改善箇所説明図

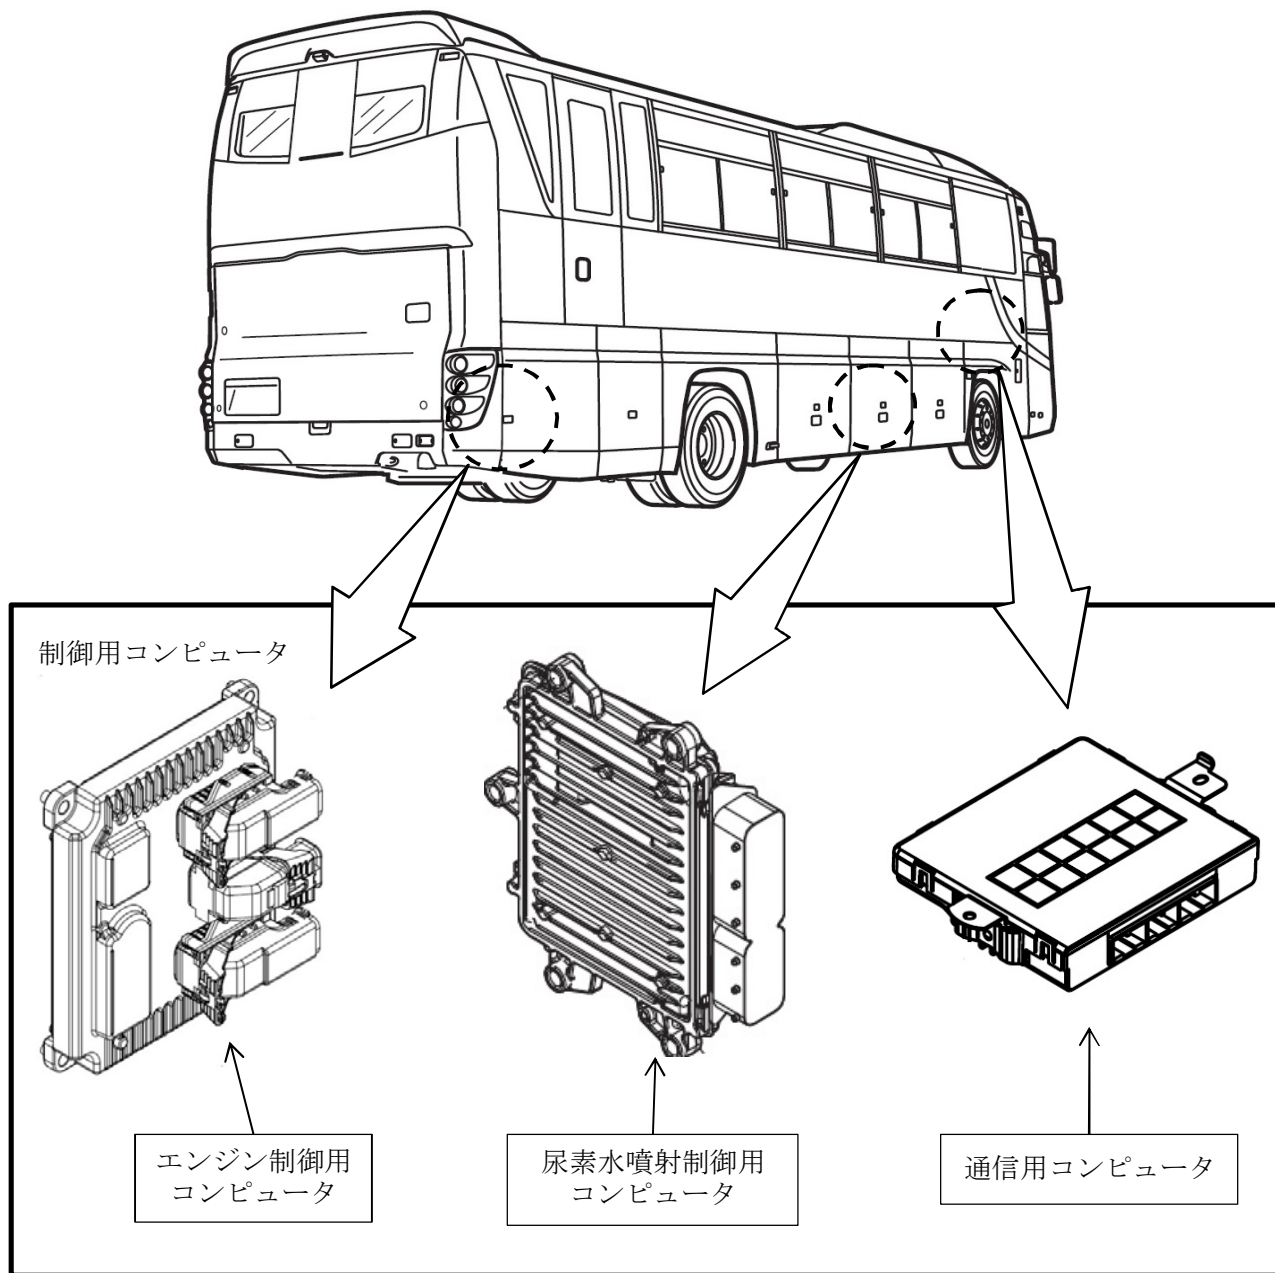
基準不適合発生箇所

排出ガス発散防止装置において、制御コンピュータの故障診断プログラムが不適切なため、故障時に正しく診断または警告表示できないものがある。そのため、保安基準第31条の細目告示第41条 別添48の車載式故障診断装置（ディーゼル重量車J-OB D II）の技術基準を満足しない。

改善の内容

全車両、制御コンピュータの故障診断プログラムを対策仕様に修正する。

識別：運転者席左側ドア開口部のシリアルナンバープレートの右上に、識別ペイント（黄色）を塗布する。
